**OGGETTO: [ID\_VIP\_7399] Procedura di Valutazione di impatto ambientale, ai sensi dell'art. 23 del decreto legislativo 152/2006 e ss.mm.ii. relativa al progetto di un impianto agrovoltaiico, denominato "Torre di Lama", della potenza complessiva di 19,36 MW, e delle relative opere di connessione alla RTN, da realizzarsi nel Comune di Foggia (FG). Proponente: Trina Solar Teti S.r.l – Trasmissione osservazioni**

PROGETTO DELL'IMPIANTO SOLARE FOTOVOLTAICO CON INTEGRAZIONE AGRICOLA E DELLE RELATIVE OPERE DI CONNESSIONE DA REALIZZARE NEL COMUNE DI FOGGIA (FG) IN CONTRADA TORRE DI LAMA AL FG. N. 7 PP. N. 101, 239, 447, 449, 451 E FG. N. 9 PP. N. 79, 195, 196, 222, 224, 225, 226, 227, 690, 691, DI POTENZA PARI A 19.359,00 kWp DENOMINATO "TORRE DI LAMA"

CONTRODEDUZIONI AL PARERE DEL MINISTERO DELLA CULTURA -  
SOPRINTENDENZA SPECIALE PER IL PNRR  
n. prot. 6515-P DEL 05/12/2022

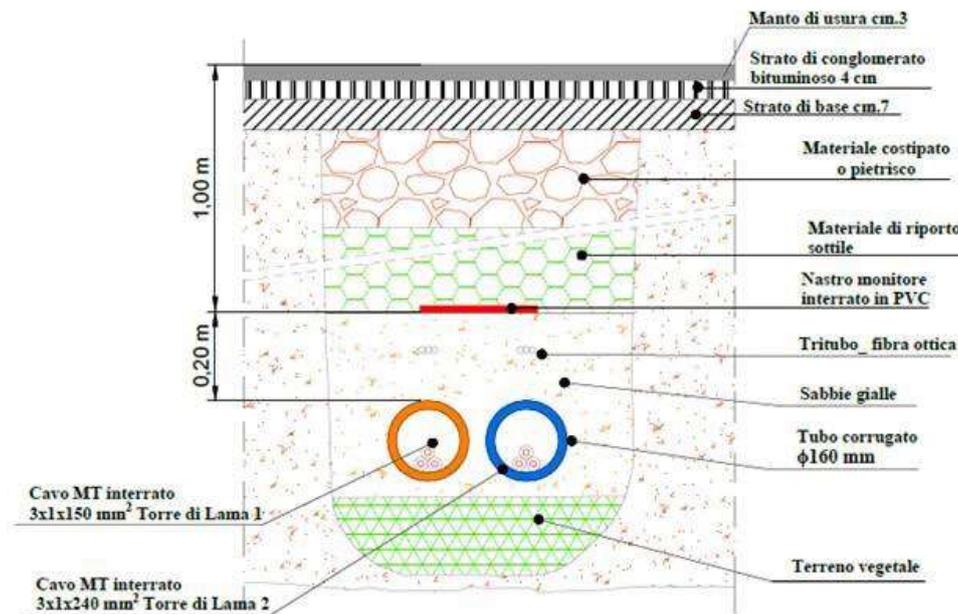
Su tale ultimo punto occorre rappresentare e chiarire che **l'unica componente dell'impianto rientrante all'interno dell'area archeologica censita dal PPTR, in località Passo di Corvo, risulta essere il cavidotto interrato di collegamento tra i due lotti di impianto**. Richiamando quanto già espresso all'interno del compendio di risposta alle integrazioni del MASE e del MIC, il citato cavidotto verrà installato per tutta la sua lunghezza al di sotto del manto stradale **ASFALTATO** della viabilità pubblica già esistente, lungo strade interpoderali e strada provinciale asfaltata.

Si allegano di seguito i particolari costruttivi rappresentati le modalità di posa dei cavidotti interrati, le stratificazioni e il ripristino dello stato di fatto:

Essendo totalmente interrato e sottostante ad una strada asfaltata di continua percorrenza per autoveicoli di ogni genere, il cavidotto non interferirà in alcun modo con la componente paesaggistica, poiché non determinerà alcun ostacolo visivo (a meno che non si percepisca la strada già esistente come un disturbo al paesaggio e alle attività archeologiche); lo stato dei luoghi inoltre, a seguito dello scavo previsto per l'installazione, verrà ripristinato integralmente secondo le specifiche contenute nello strumento autorizzativo, che verrà rilasciato dall'Ente proprietario della strada; pertanto, la strada asfaltata esistente verrà ripristinata con pietrisco e asfalto e riconsegnata alla libera fruizione automobilistica.
